立川柏町住宅

建物劣化診断 中間報告（簡易所見）

5) 石綿含有

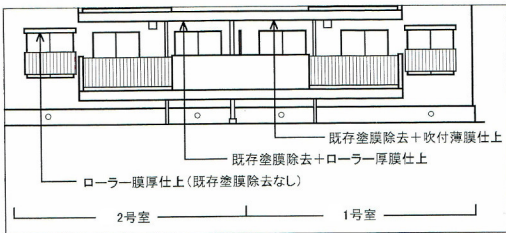
今回は外装材における石綿含有調査も行いましたが、石綿は検出されませんでした。従いまして上裏面の既存塗膜除去では石綿含有対策・石綿含有産廃処理費は必要ありません。しかし除去には電動工具(超音波研り機やカップサンダー)等を使用するため粉塵が発生します。今回は粉塵対策を行い除去作業を行うこととなります。
